日本機械学会 発電用原子力設備規格 設計・建設規格 (JSME S NC1-2020)、材料規格 (JSME S NJ1-2020)、溶接規格 (JSME S NB1-2020) 及び設計・建設規格 事例規格 発電用原子力設備における「応力腐食割れ発生抑制に対する考慮」(JSME S NC-CC-002 (改定)-2) に関する技術評価書 (案)

(第4分冊)

原子力規制委員会

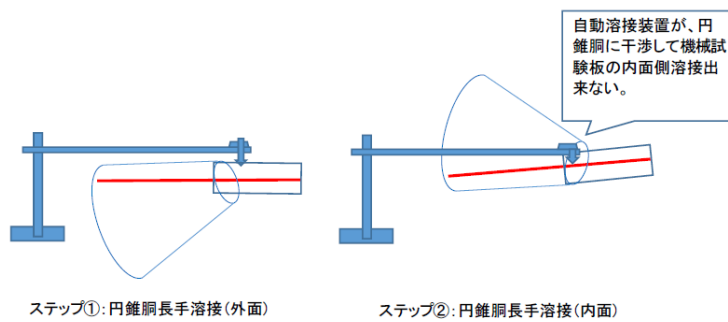
図のような円錐 (コニカル) 形状の胴長手が機械試験板の対象継手でマニプレータによる自動溶接をする場合に、機械試験板と溶接装置が干渉して機械試験板の溶接が同時に出来ない。

1)の図は円錐胴の長手継手であるが、説明は円筒胴としている。長手継手の途中段階で周継手溶接を行うとしているが、図に示すような複数の板を組み合わせる円錐胴にする場合に、端部を面一にそろえることは難しく、組み立て後に周継手の開先加工を行うと推定される。長手継手と周継手のT字交差部は、開先形状が他の部位と異なるので、開先面を改造したことになり、品質が確保されるとはいえず、工程管理で解決されるべきものである。

2)は本体を反転する際に機械試験板が障害となる場合であるが、2)の図は円錐胴の小径端に機械試験板を取り付けており、自動溶接機が小径端側に干渉するとのことであり、反転作業での障害の説明になっていない。機械試験板の取付位置を大径端側にすれば自動溶接機の干渉の問題は解決すると思われるので本体と別個に置いてもよい場合とはいえない。

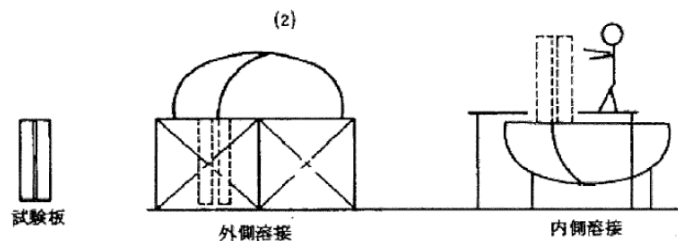
図のような状況で、機械試験板を本体に取り付けた場合に、溶接時に不安定となる場合。

3)の図はあらかじめ鏡板に機械試験板を取り付ける必要があり、その拘束部材が存在するはずである。外側溶接から内側溶接に移行する際に拘束部材を取り外さなければ、機械試験板が不安定になることはない。

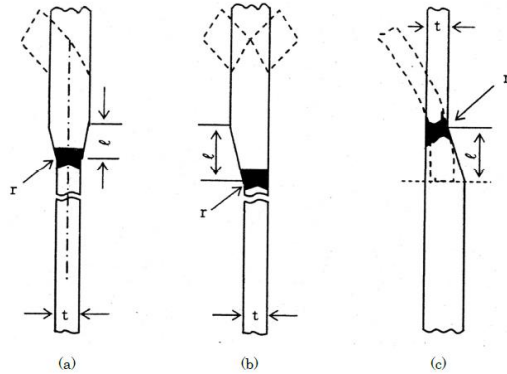
しかし、「図 PPB-4010-1 クラス 1 配管 管継手の溶接部」(1)には、「図 PVB-4232-1 厚さの異なる母材の突合せ溶接の構造」のように r 寸法 (t の 2 分の 1 以上) が規定されていない。

図 PPB-4010-1 (1) は、クラス 1 配管の管継手の溶接部の図を表しているのに対し、図 PVB-4232-1 は、厚さの異なる母材の突合せ溶接の構造を表しています。  
 $r$  寸法は、厚さの異なる母材の突合せ溶接の構造に関わる寸法のため、図 PPB-4010-1 (1) には規定がありません。

「N-5070 厚さの異なる母材の突合せ溶接の構造」に引用された「PPB-4040 厚さの異なる母材の突合せ溶接の構造」は、(1)において「PVB-4232 厚さの異なる母材の突合せ溶接の構造」（クラス 1 容器の規定）によることとされ、削除された図と同じ図が「図 PVB-4232-1 厚さの異なる母材の突合せ溶接の構造」として規定されており、変更は妥当と判断する。(2)については、管台又は管とポンプ、弁その他これらに類するもの又は突合せ溶接式管継手との突合せ継手の勾配に関する規定であり、設計・建設規格 2010 年追補において追加された継手を溶接規格 2020 に取り込んだものであり、変更は妥当と判断する。同様の規定が置かれている「N-6070 厚さの異なる母材の突合せ溶接の構造」、「N-7070 厚さの異なる母材の突合せ溶接の構造」及び「N-8070 厚さの異なる母材の突合せ溶接の構造」についても、変更は妥当と判断する。

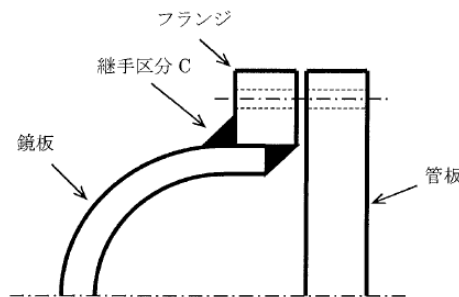
「解説図 N-0020-7 誤解されやすい継手区分 C の例（その 4）」に示すハブなしフランジの溶接継手形状は、設計・建設規格 2020 に規定されていない。他方、類似の形状が設計・建設規格 2020 の「図 PVD-4112-1 クラス 3 容器 継手区分 C の構造（1/3）」（5）に示されている。これらの図の関係について、日本機械学会は、次のように説明している<sup>96</sup>。

「図 PVD-4112-1 クラス 3 容器 継手区分 C の構造（1/3）」（5）ではフランジ背面の溶接部は母材が削られているが、「解説図 N-0020-7 誤解されやすい継手区分 C の例

（その 4）」に示すフランジ背面は削られていない。「解説図 N-0020-7 誤解されやすい継手区分 C の例（その 4）」の図例は溶接部の形状として適切ではないため、見直すことを要望する。

なお、日本機械学会は、フランジを取り付ける対象が管と鏡板の場合では鏡板の方が継手区分が誤解されやすいと考え例示したとしているが、「解説図 N-0020-7 誤解されやすい継手区分 C の例（その 4）」は差し込み形フランジであり、フランジに鏡板の曲面部が差し込まれることは想定されていない。鏡板の差し込み部は円筒部分であることから胴又は管扱いとされる。

容器の胴、管、管台、平板、鏡板等全ての部材にフランジを取り付ける継手は継手区分 C と規定されていますため、溶接規格の解説図 N-0020-7 と設計・建設規格の図 PVD-4112-1 (5) ではフランジを取り付ける対象が管と鏡板で異なりますが、同じ継手区分 C の構造です。溶接規格の解説では、鏡板の方が継手区分が誤解されやすいと考え、解説にて例示しています。

図 2 局部熱処理における保温範囲

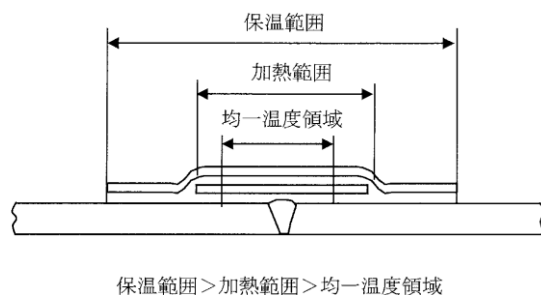
- ①-2 項目「2. 溶接後熱処理における厚さ」の規定内容は、溶接規格 2012(2013)の「表 N-X090-1 溶接後熱処理における温度範囲及び溶接部の厚さに応じた保持時間」の（注）1. の「溶接後熱処理の保持時間を算定する厚さ」及び溶接規格 2012(2013)の「表 N-X090-2 溶接後熱処理の方法」の解説「(3) 母材の厚さ」の「加熱速度及び冷却速度を算定する厚さ」を整理したものである。このうち、「2.2 加熱速度及び冷却速度を算定する厚さ」は、炉内加熱の場合は加熱される部分の構成部材の最大厚さであるが、局部加熱の場合は均一温度領域の構成部材の最大厚さとしている。局部加熱の場合に項目「5. 溶接後熱処理の方法」の「図 2 局部熱処理における保温範囲」に示す加熱範囲の構成部材の最大厚さとししない理由について、日本機械学会は、次のように説明している<sup>117</sup>。

溶接後熱処理において所定の温度を保持すべき領域は均一温度領域のみであり、昇温及び降温速度は均一温度領域の厚さを基準として決めております。ただ

### 補足事項(単独施工法の組合せの例)

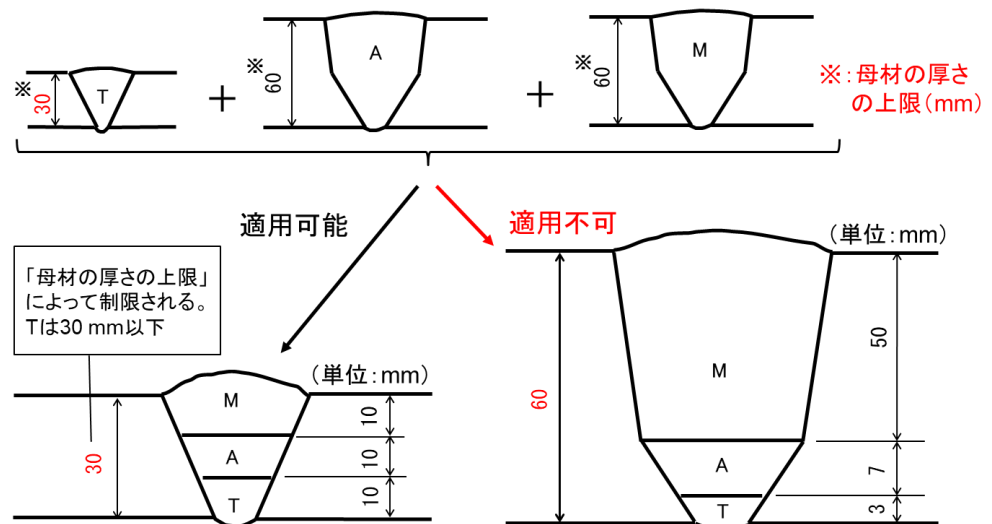
「補足事項 (組合せ施工法の例)」に示す図は、認証試験の溶接厚さ 30mm に対して許容される実機溶接の例の母材の厚さとして 60mm が示されている。この溶接施工法の溶接方法  $T$  (ティグ溶接) +  $A$  (被覆アーク溶接) +  $M$  (ミグ溶接) の確認項目は試験材の厚さが 30mm であるので、確認項目「母材の厚さ」は 60mm (最大) と推定される。これは、確認項目の「母材の厚さ」が 60mm であることから試験材の厚さを 30mm としたものであり、この場合の他の確認項目 (溶接後熱処理、予熱等) は母材の厚さ 60mm に対応した区分が選定されていることになる。

日本機械学会は、「確認項目及び溶接パラメータについて、単独の施工法と組合せ施工法の間に差異はない」としているので、組合せ溶接施工法の確認項目は「溶接方法」に係る確認項目 (溶接金属、溶接棒、溶加材、心線、フラックス、シールドガス、電極、溶接機) を除く各単独の溶接施工法の確認項目の内容が同じである必要がある。

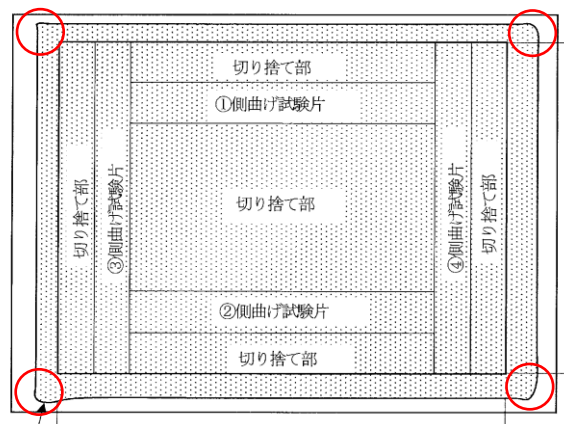
「図 WP-420-3 試験片の種類、数及び採取位置」に関する次の 1) 及び 2) について、日本機械学会は、次のように説明している<sup>271</sup>。

1) 試験材のクラッド施工部 4 隅の形状が異なる意味

図 21-1 (解説図 N-CV002-1 BWR コンクリート製原子炉格納容器の例)

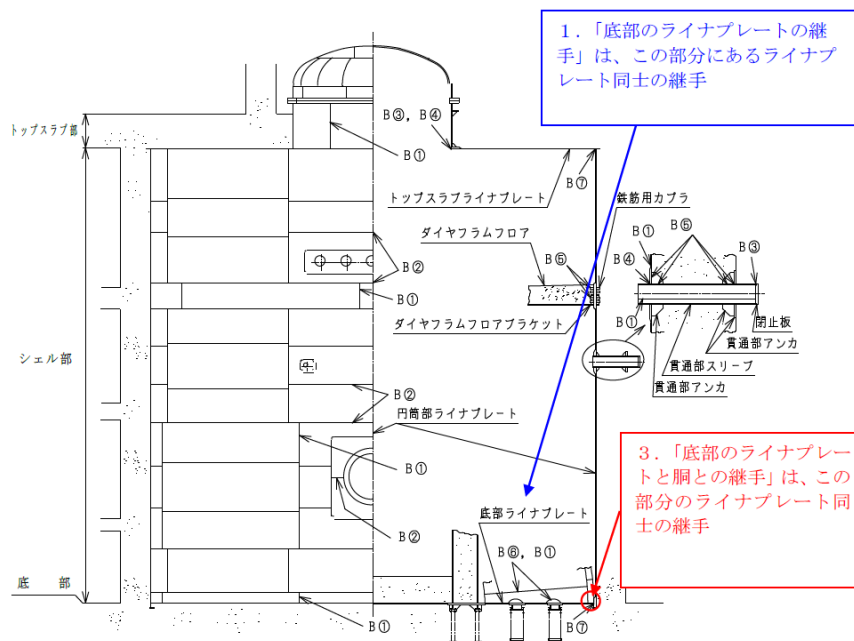
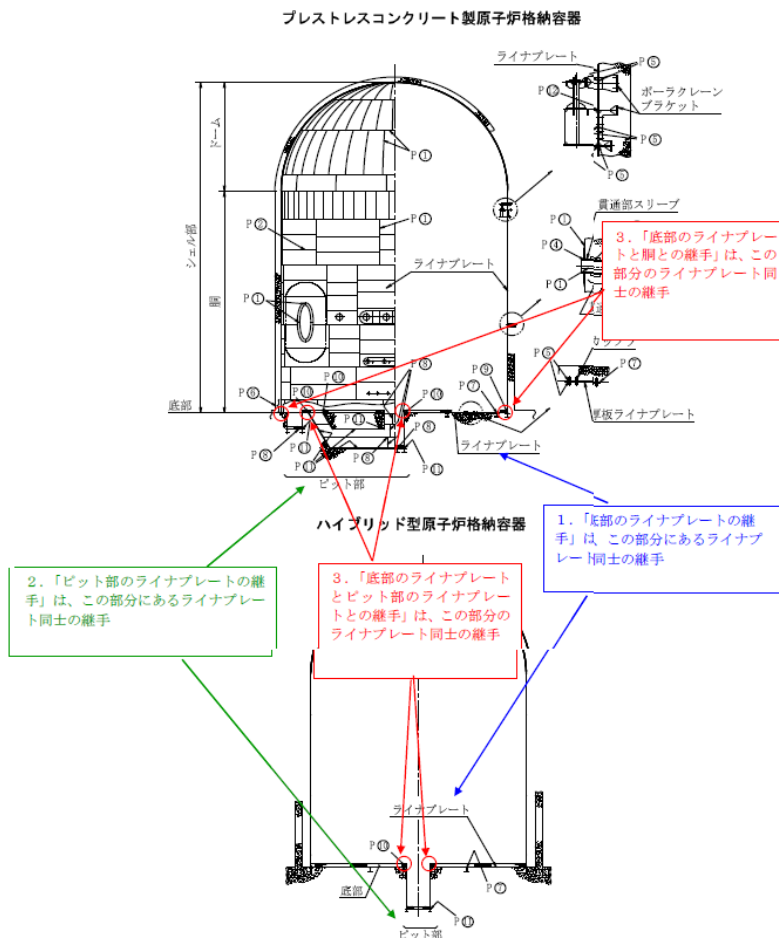
3. の「底部のライナプレートと胴（のライナプレート）、又はピット部のライナプレートとの継手」は、それらのうちどちらかを選択でき、もう一方は試験要求がないようにも読める。分かりにくいので、次のように明確に規定することが望まれる。
